## **PRONUNCIAMIENTO N.º 489-2023/OSCE-DGR**

Entidad: Seguro Social de Salud

Referencia: Licitación Pública N.º 38-2023-ESSALUD/CEABE-1, convocada para la “adquisición por reposición de equipos biomédicos de ventiloterapia para el servicio de neonatología y pediatría de los centros asistenciales a nivel nacional del Seguro Social de Salud (ESSALUD)”

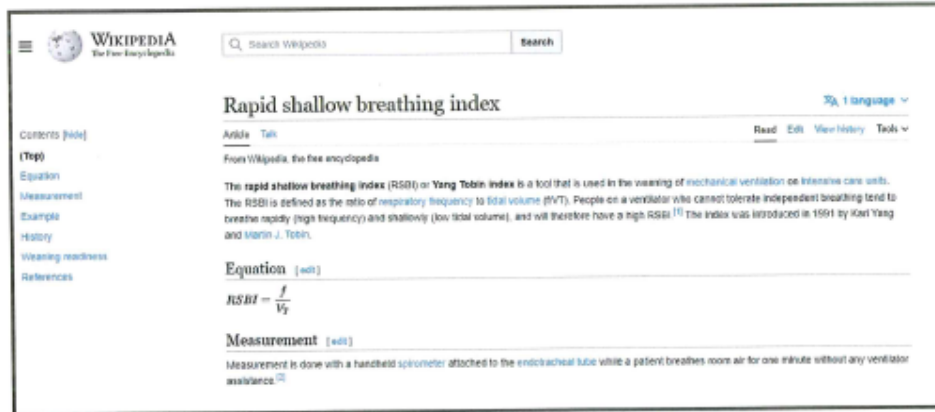
A continuación, vamos a fundamentar que las siglas SBI y RSB (solicitados en la característica técnica A40 de las bases) y la sigla RSBI (utilizado por la marca que distribuimos) son idénticos, es decir que corresponde al mismo parámetro, y que el hecho de que el comité de selección y la entidad solo acepten como válido las características que utilicen las siglas SBI o RSB utilizadas por las marcas MAQUET y DRAGER respectivamente y no la sigla RSBI utilizado por otras marcas, constituiría un trato discriminatorio manifiesto y/o se trataría de un desconocimiento completo de la parte del área usuaria que elaboró el memorando N° 3041-GECBE-CEABE-ESSALUD-2023 que le sirvió al comité para responder la consulta en mención.
